## **Plan 2109 - Detaljregulering for Tostemvegen mellom fv47 og Tostemsvingen, Åkra - 13/649 mfl.**

## **SAMMENDRAG AV INNKOMNE UTTALELSER OG MERKNADER SOM INNEHOLDER ANMERKNINGER TIL PLANEN SAMT ADMINISTRATIV VURDERING**

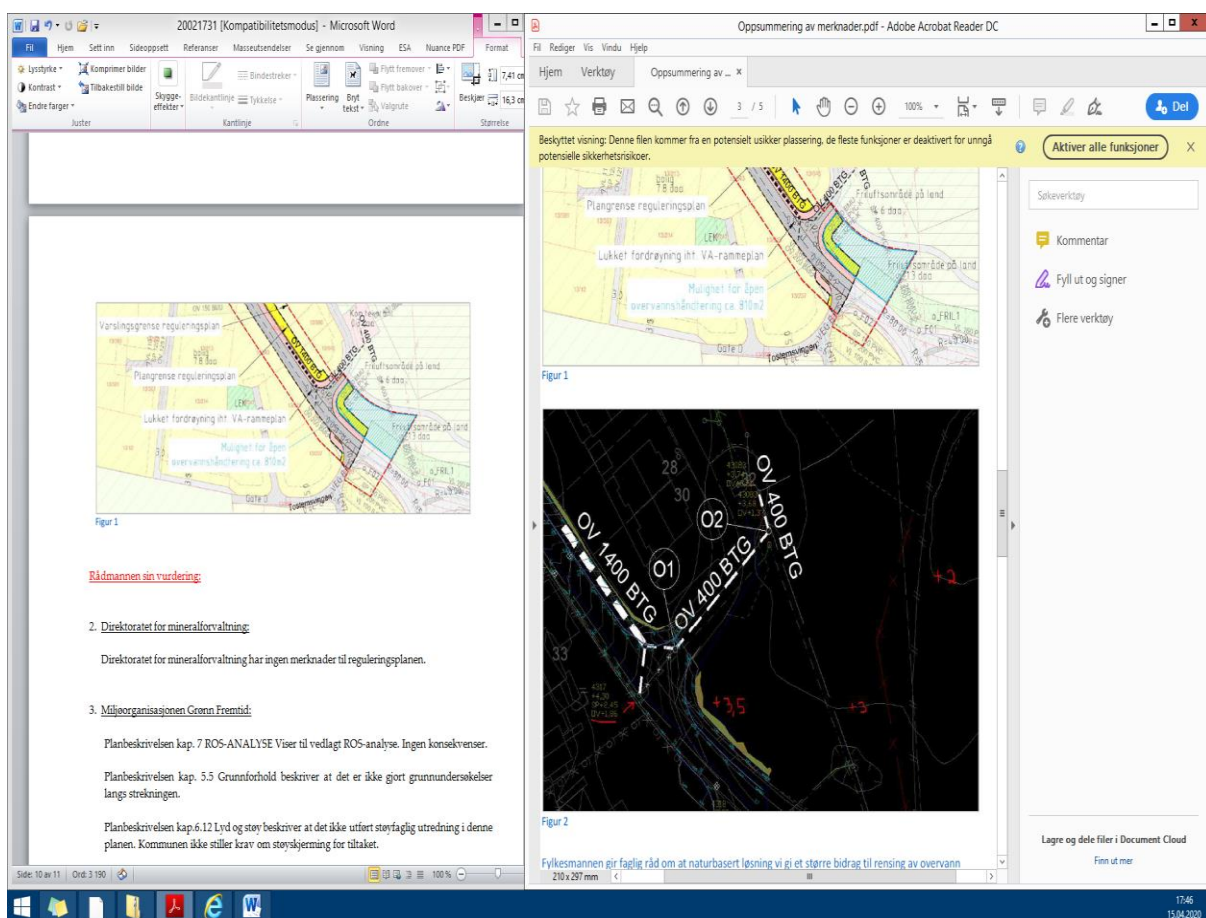
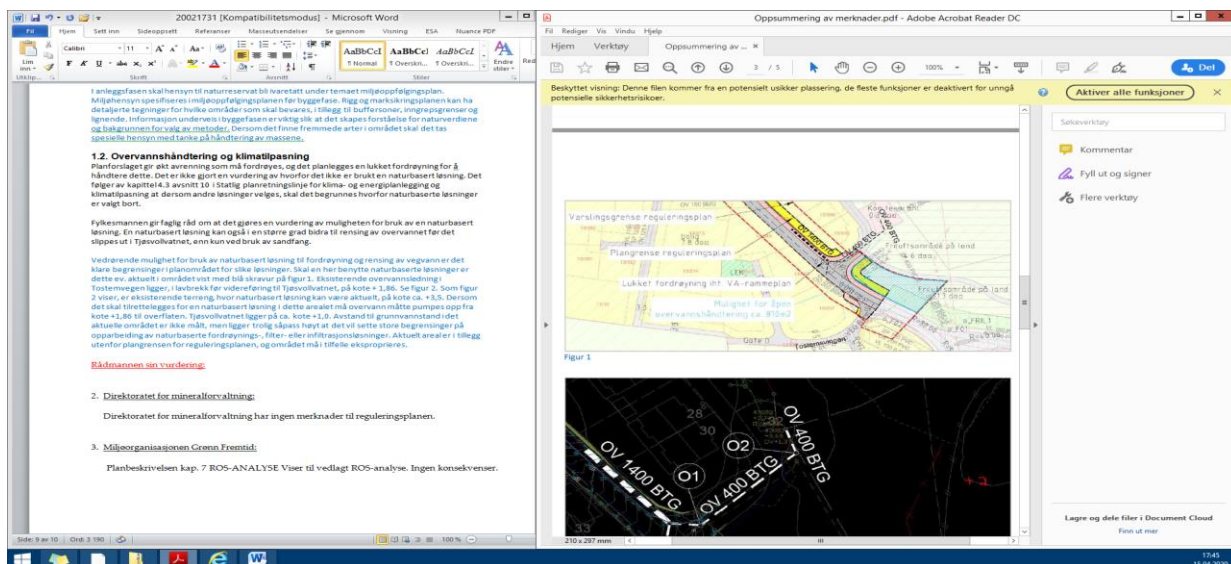
Planforslaget gir økt avrenning som må fordrøyes, og det planlegges en lukket fordrøyning for å håndtere dette. Det er ikke gjort en vurdering av hvorfor det ikke er brukt en naturbasert løsning. Det følger av kapittel 4.3 avsnitt 10 i *Statlig planretningslinje for klima- og energiplanlegging og klimatilpasning* at dersom andre løsninger velges, skal det begrunnes hvorfor naturbaserte løsninger er valgt bort.

Fylkesmannen gir **faglig råd** om at det gjøres en vurdering av muligheten for bruk av en naturbasert løsning. En naturbasert løsning kan også i en større grad bidra til rensing av overvannet før det slippes ut i Tjøsvollvatnet, enn kun ved bruk av sandfang.

Vedrørende mulighet for bruk av naturbasert løsning til fordrøyning og rensing av vegvann er det klare begrensninger i planområdet for slike løsninger. Skal en her benytte naturbaserte løsninger er dette ev. aktuelt i området vist med blå skravur på figur 1. Eksisterende overvannsledning i Tostemvegen ligger, i lavbrekk før videreføring til Tjøsvollvatnet, på kote + 1,86. Se figur 2. Som figur 2 viser, er eksisterende terreng, hvor naturbasert løsning kan være aktuelt, på kote ca. +3,5. Dersom det skal tilrettelegges for en naturbasert løsning i dette arealet må overvann måtte pumpes opp fra kote +1,86 til overflaten. Tjøsvollvatnet ligger på ca. kote +1,0. Avstand til grunnvannstand i det aktuelle området er ikke målt, men ligger trolig såpass høyt at det vil sette store begrensninger på opparbeiding av naturbaserte fordrøynings-, filter- eller infiltrasjonsløsninger. Aktuelt areal er i tillegg utenfor plangrensen for reguleringsplanen, og området må i tilfelle eksproprieres.

Fylkesmannen gir faglig råd om at naturbasert løsning vi gi et større bidrag til rensing av overvann enn kun ved bruk av sandfang. Dette er riktig. Naturbaserte renseløsninger vil gi en bedre rensing av vegvann enn bare sandfang. Tiltak beskrevet i VA-rammeplan er tilpasset eksisterende forhold og planer samt begrensninger vist til over. Forurensingssituasjonen vil, med foreslåtte tiltak, trolig ikke bli vesentlig forverret. Økte tette flater, hovedsakelig som bredere fortau, vil gi økt avrenning av overvann. Økt avrenning vil, som beskrevet i VA-rammeplan, bli fordrøyd slik at det ikke vil bli tilført større overvannsmengder til Tjøsvollvatnet enn før utbygging.

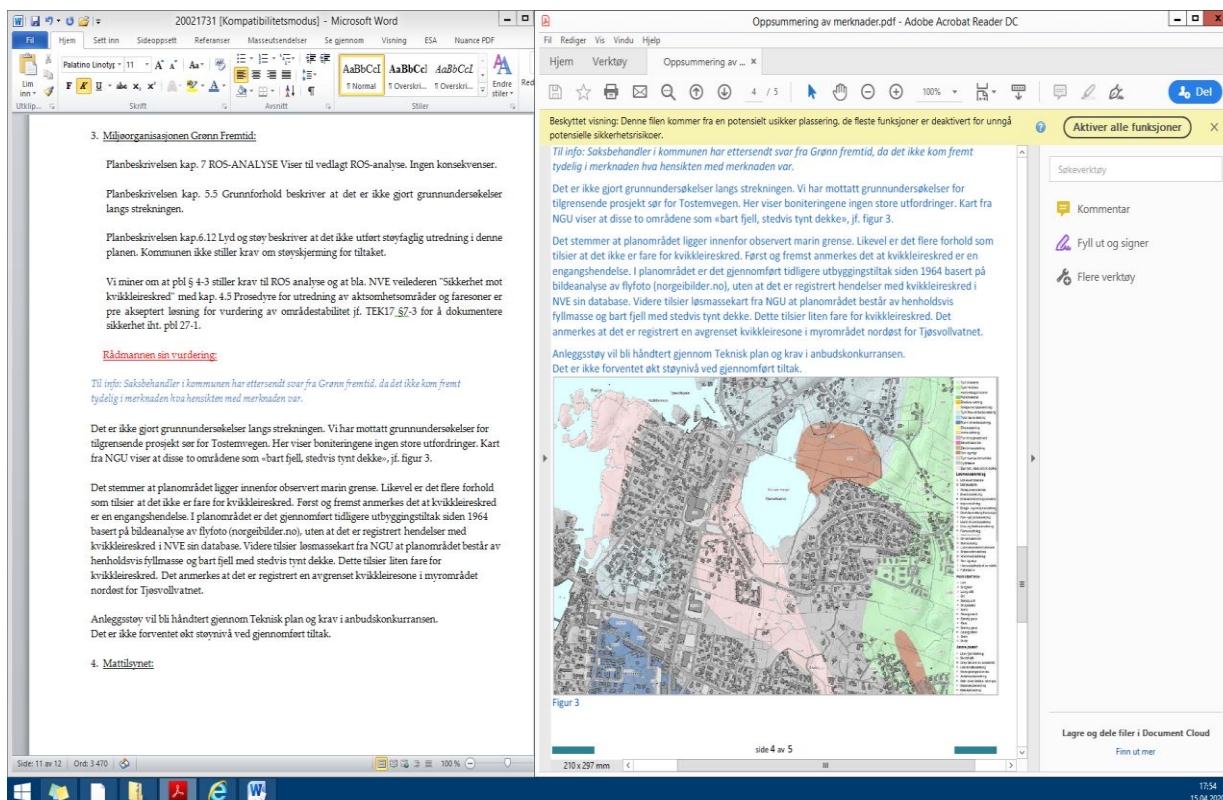
Planbeskrivelsen kap. 5.5 Grunnforhold beskriver at det er ikke gjort grunnundersøkelser langs strekningen.

Vi minner om at pbl § 4-3 stiller krav til ROS analyse og at bla. NVE veilederen "Sikkerhet mot kvikkleireskred" med kap. 4.5 Prosedyre for utredning av aktsomhetsområder og faresoner er pre akseptert løsning for vurdering av områdestabilitet jf. TEK17 §7-3 for å dokumentere sikkerhet iht. pbl 27-1.

Det er ikke gjort grunnundersøkelser langs strekningen. Vi har mottatt grunnundersøkelser for tilgrensende prosjekt sør for Tostemvegen. Her viser boniteringene ingen store utfordringer. Kart fra NGU viser at disse to områdene som «bart fjell, stedvis tynt dekke», jf. figur 3.

Det stemmer at planområdet ligger innenfor observert marin grense. Likevel er det flere forhold som tilsier at det ikke er fare for kvikkleireskred. Først og fremst anmerkes det at kvikkleireskred er en engangshendelse. I planområdet er det gjennomført tidligere utbyggingstiltak siden 1964 basert på bildeanalyse av flyfoto (norgebilder.no), uten at det er registrert hendelser med kvikkleireskred i NVE sin database. Videre tilsier løsmassekart fra NGU at planområdet består av henholdsvis fyllmasse og bart fjell med stedvis tynt dekke. Dette tilsier liten fare for kvikkleireskred. Det anmerkes at det er registrert en avgrenset kvikkleiresone i myrområdet nordøst for Tjøsvollvatnet.
